M2208

Report Title Desain Stasiun Bunker

Initial Report

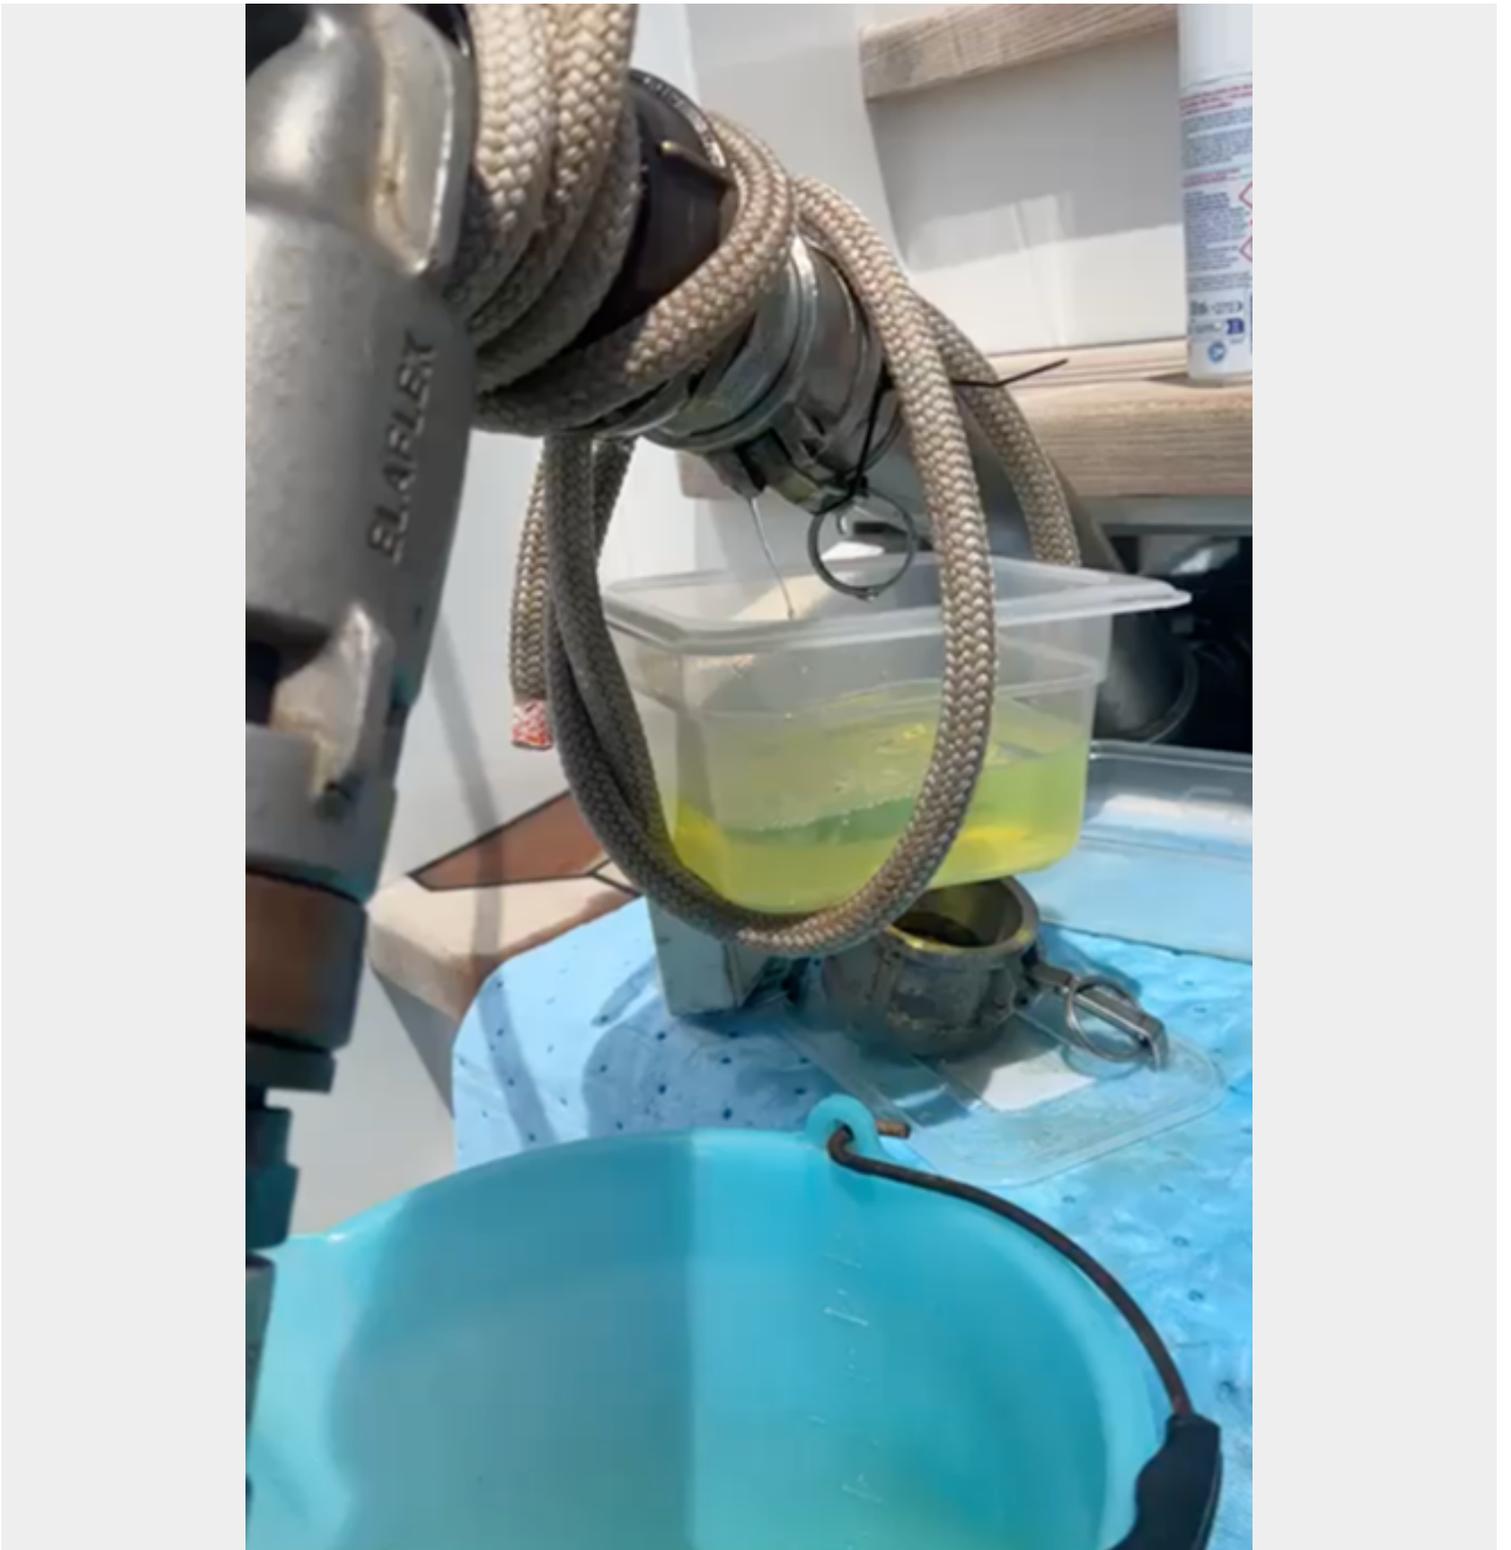
Seorang pelapor mengirimkan video singkat yang menyoroti kelemahan dalam desain stasiun bunker pada sebuah yacht besar.

Pelapor menjelaskan kepada CHIRP bahwa super yacht biasanya menggunakan berbagai fasilitas bunker, dan jarang terhubung dengan flensa Marpol.

Banyak selang bunker dilengkapi dengan fitting camlock, namun karena masalah desain yang kurang baik pada stasiun bunker dan pemeliharaan yang tidak memadai pada camlock, banyak sambungan mengalami kebocoran yang dapat menyebabkan polusi dan masalah kesehatan.

Perlu pertimbangan matang terkait isu desain pada koneksi bunkering. Koneksi bunkering sering ditempatkan di ruang yang sempit, membuat proses menyambungkan selang menjadi sulit. Setelah terhubung, flensa penyambungan seringkali mengalami tekanan akibat penyejajaran yang buruk, sehingga menciptakan kesulitan untuk mencapai segel yang rapat.

CHIRP mengimbau pemilik kapal untuk mempertimbangkan ulang desain bunkering mereka. Selama periode dok kering atau masa lay-up berikutnya, disarankan untuk mengganti pipa agar koneksi dapat ditempatkan dengan penyejajaran yang lebih baik dan segel yang lebih rapat, sehingga dapat mencegah kebocoran selama proses bunkering.

Desain – Diperlukan perbaikan dalam desain untuk menjadikan pengisian bahan bakar lebih aman. Ruang kerja untuk koneksi selang perlu memberikan ruang yang cukup untuk memastikan penyesuaian yang baik untuk camlock. Apakah stasiun pengisian bahan bakar Anda memberikan cukup ruang untuk memastikan penyesuaian yang baik saat melakukan pengisian?
